Nel marzo 2013, su incarico del Geometra Alessandro Pecchioni che ne cura la progettazione, è stata prodotta un'indagine, a carattere geologico e geotecnico, sull'area circostante la proprietà dei Sig.ri Clausen e Esmann, posta in località Pieve Vecchia, nel Comune di Orciano Pisano (**fig. 1**). Nella parte meridionale della resede i Committenti hanno in progetto la realizzazione di una piscina con relativo locale tecnico. Il progetto è stato assunto come Pratica Edilizia n° 3/2016 e l'intervento è stato successivamente autorizzato con Permesso a Costruire n° 1 del 2016.

autorizzazione allo scarico, nel contesto delle opere relative la piscina viene presentata una Variante al progetto autorizzato funzionale all'adeguamento normativo anche degli scarichi igienici del fabbricato.

fig. 2 (ex fig. 11) scala 1:200

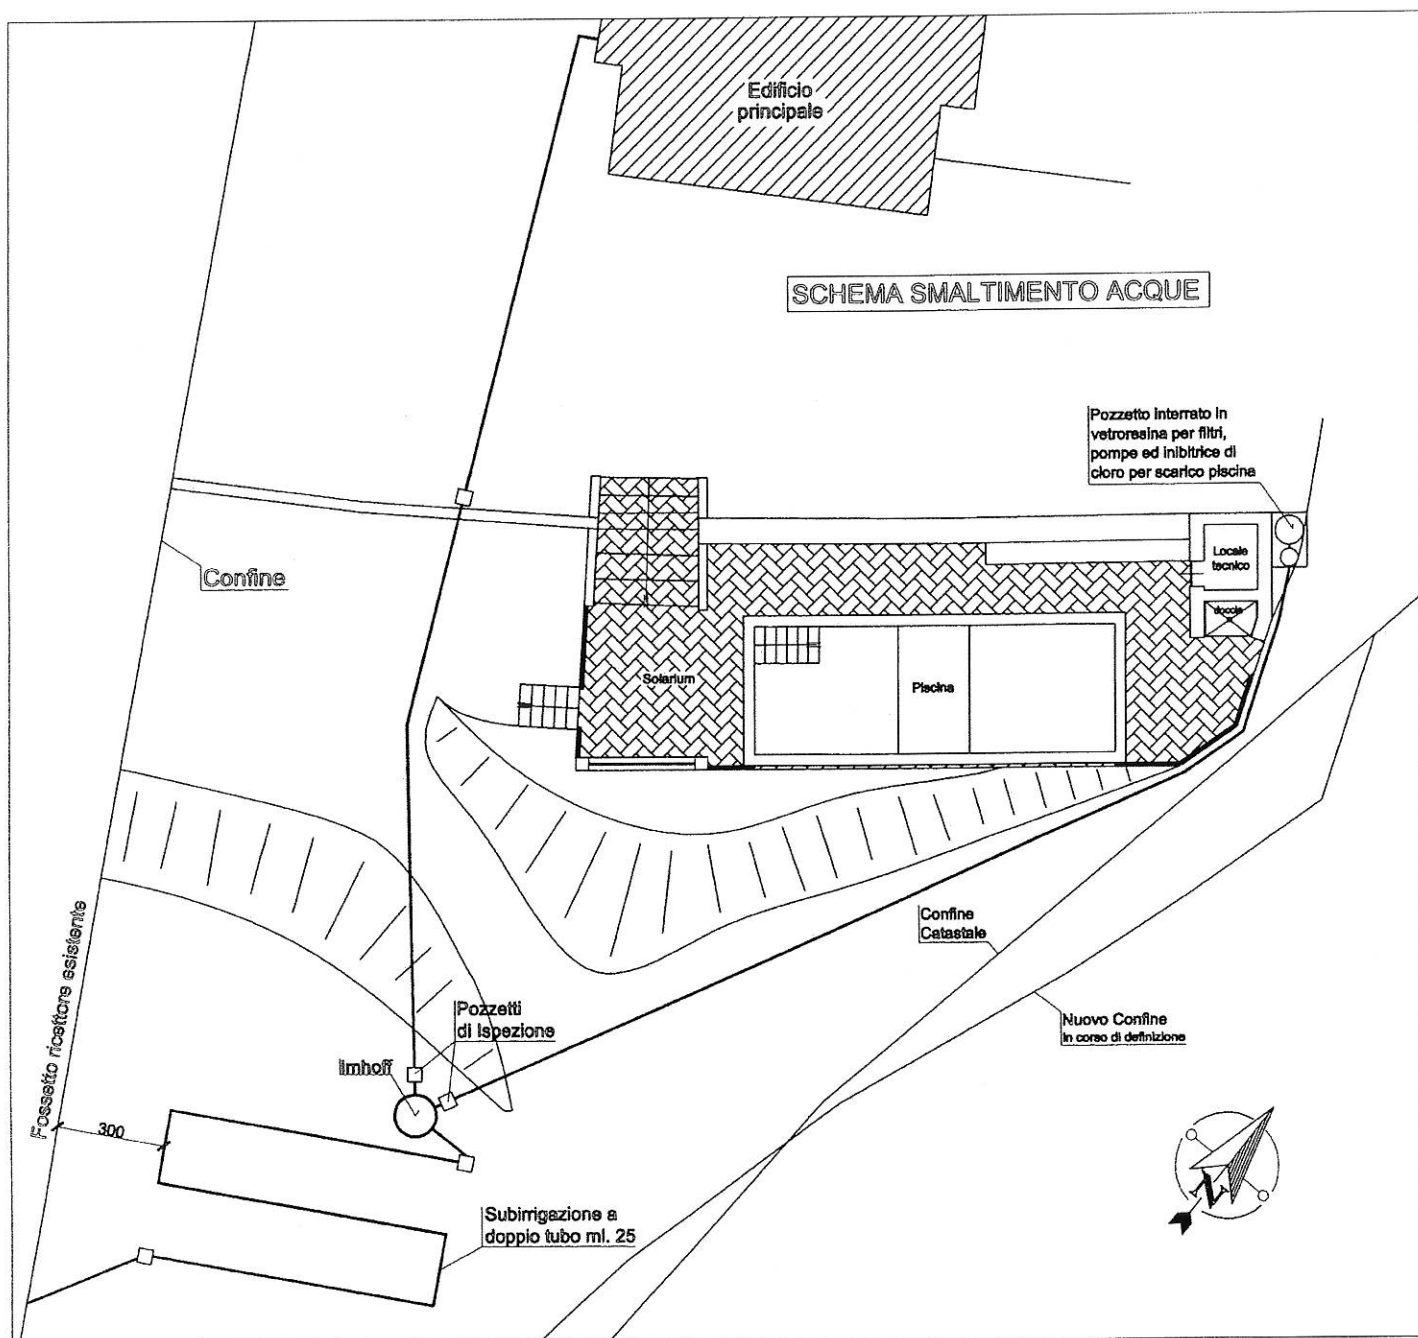
Per le trincee a filtro di sabbia lo sviluppo lineare è calcolato sulla base di **2 - 4 metri** per utente. Il refluo derivante da ciascun controlavaggio dei filtri della piscina è quantificato in **320 litri**. Considerato che il carico idraulico medio è valutato in 200 litri/unità il giorno, tale quantità è pari a (1.6) 2.0 utenti equivalenti. Lo sviluppo minimo dell'impianto di smaltimento era stato quindi indicato in 5-6 metri. La Progettazione aveva previsto uno sviluppo lineare di 10 metri, compatibile con il valore minimo richiesto. La disposizione prevista per l'impianto di smaltimento era indicata in fig. 11, per comodità reiterata nella **fig. 2** allegata alla presente nota.
